Commission économique pour l'Europe**Comité des transports intérieurs****Groupe de travail du transport des denrées périssables****Soixante-sixième session**

**Propositions d'amendements à l'ATP: Propositions en suspens
et Manuel ATP****Ajouts et précisions concernant le paragraphe 20 de
l'appendice 2 de l'annexe 1 de l'ATP et ajouts concernant
l'appendice 2 de l'annexe 1 du Manuel ATP¹****Communication de la Fédération de Russie***Résumé*

Figure 2
Schéma de l'emplacement des dispositifs détecteurs de la température ambiante à l'intérieur et à l'extérieur d'une citerne à deux compartiments

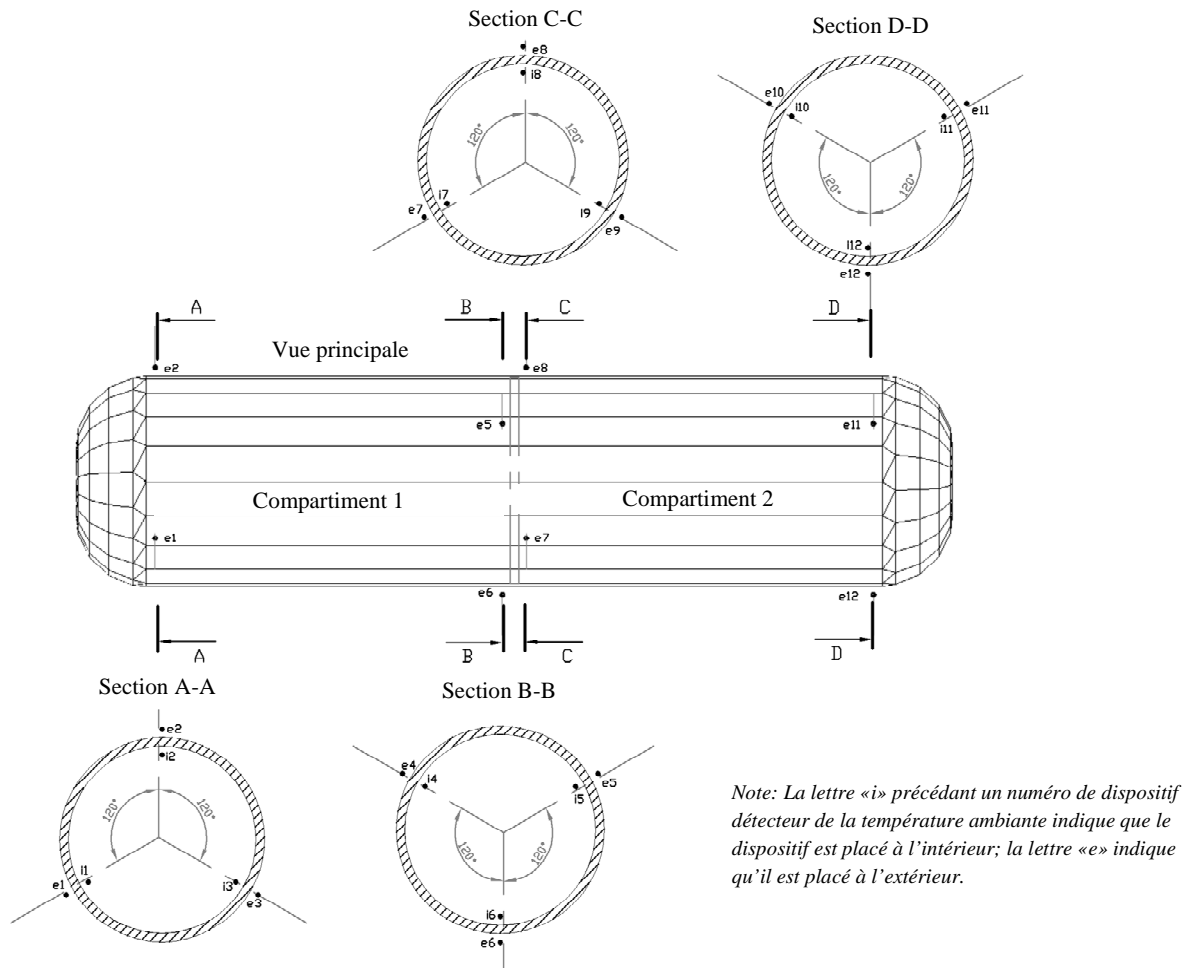
Compléter l'appendice 2 de l'annexe 1 du Manuel ATP en ajoutant le schéma de l'emplacement des dispositifs détecteurs de la température ambiante à l'intérieur et à l'extérieur des citernes à deux compartiments lors des essais visant à déterminer le coefficient K (fig. 2 selon la nouvelle numérotation).

Le schéma de l'emplacement des dispositifs détecteurs de la température ambiante à l'intérieur et à l'extérieur d'une citerne à deux compartiments se trouve à la figure 2.

13. La nouvelle figure 2 est présentée ci-après.

b) Si la citerne comporte deux compartiments, les mesures sont faites au minimum:

- *Près du fond du premier compartiment et à proximité de la cloison mitoyenne avec le deuxième compartiment, aux extrémités de trois rayons formant des angles de 120°, l'un des rayons étant orienté verticalement vers le haut;*
- *Près du fond du deuxième compartiment et à proximité de la cloison mitoyenne avec le premier compartiment, aux extrémités de trois rayons formant des angles de 120°, l'un des rayons étant orienté verticalement vers le bas.*
